NON CONFORMITES RELEVES ET TRAVAUX PROJETES

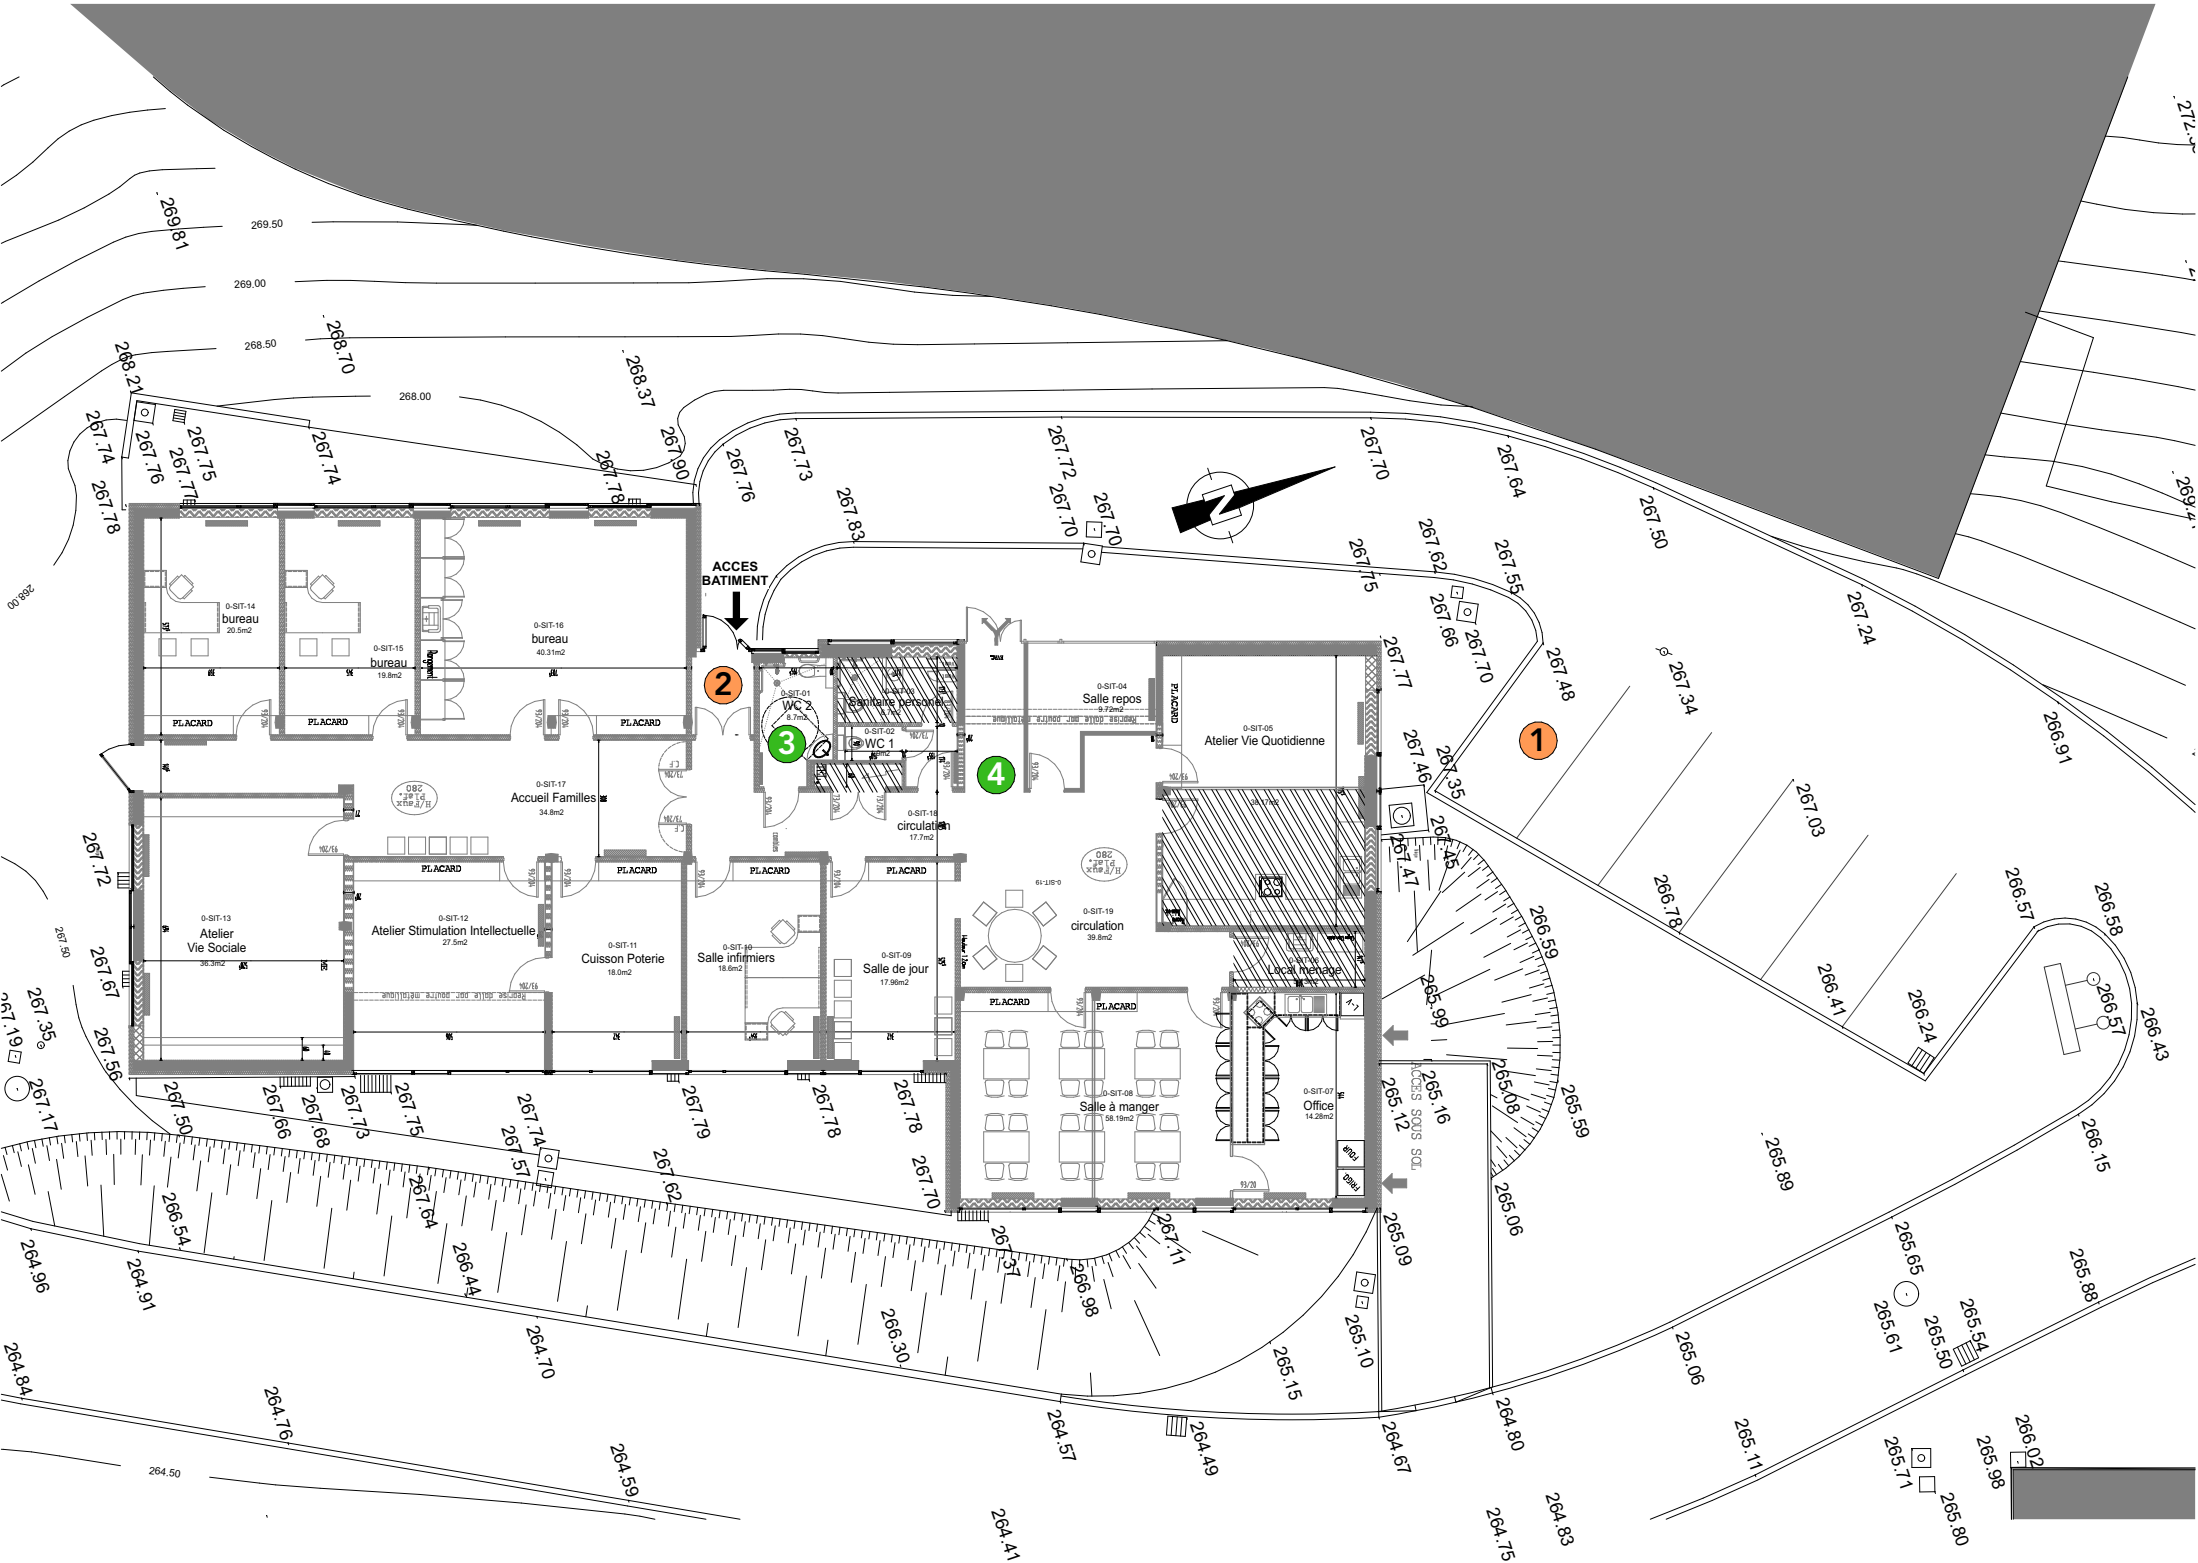
1	<p><b>STATIONNEMENT et CHEMINEMENT</b></p> <p>&gt; Absence de stationnement réservé PMR à proximité de l'entrée</p> <p><b>TRAVAUX PROJETES</b></p> <p>&gt; Création d'une place de stationnement réservé sur stationnement existant</p> <p>NOTA : place mutualisée avec le bâtiment LOU CANTOU - Les 2 bâtiment accueillant uniquement des enfants</p> <p>&gt; Complément d'éclairage sur la zone de stationnement et cheminement pour atteindre 20lux</p> <p>&gt; Surlongueur identifié par zébrures peintes à l'arrière de la place de stationnement sur une largeur de 1,20m</p> <p>&gt; Bande de guidage à l'arrière de la place de stationnement jusqu'aux bordures béton du cheminement vers bâtiment</p>
2	<p><b>SAS D'ENTREE</b></p> <p>&gt; Absence des espaces de manoeuvre de porte dans le sas</p> <p><b>TRAVAUX PROJETES</b></p> <p>&gt; Déplacement de l'ensemble menuisé intérieur pour agrandir le sas à une profondeur de 2,20m minimum</p>

3	<p><b>SANITAIRES</b></p> <p>&gt; Distributeur de papier situé en lieu de l'espace d'usage (80/130) à coté de la cuvette</p> <p>&gt; Barre de douche en T et barre de transfert coudée de petite taille</p> <p>&gt; Absence de barre de tirage sur porte</p> <p>&gt; Absence de l'espace d'usage sous lavabo du sas (vide de 70cm de hauteur, 30cm de profondeur et 60cm de large) et robinetterie situé dans un angle</p> <p><b>TRAVAUX PROJETES</b></p> <p>&gt; Pose d'une barre de tirage sur porte</p> <p>&gt; Création d'un panneau fixé sur la menuiserie, support du dérouleur papier toilette</p> <p>&gt; Remplacement du plan vasque</p> <p>&gt; Remplacement de la barre de transfert</p> <p>&gt; Equipements de douche supprimés (douche supprimé non nécessaire à l'usage du public accueilli)</p> <p>(flash lumineux existant)</p>
4	<p><b>EQUIPEMENT DANS LA CIRCULATION</b></p> <p>&gt; Ensemble de patères situé à une hauteur &gt;1,30m</p> <p><b>TRAVAUX PROJETES</b></p> <p>&gt; Ajout de patère à une hauteur comprise entre 0,90 et 1,30m</p>
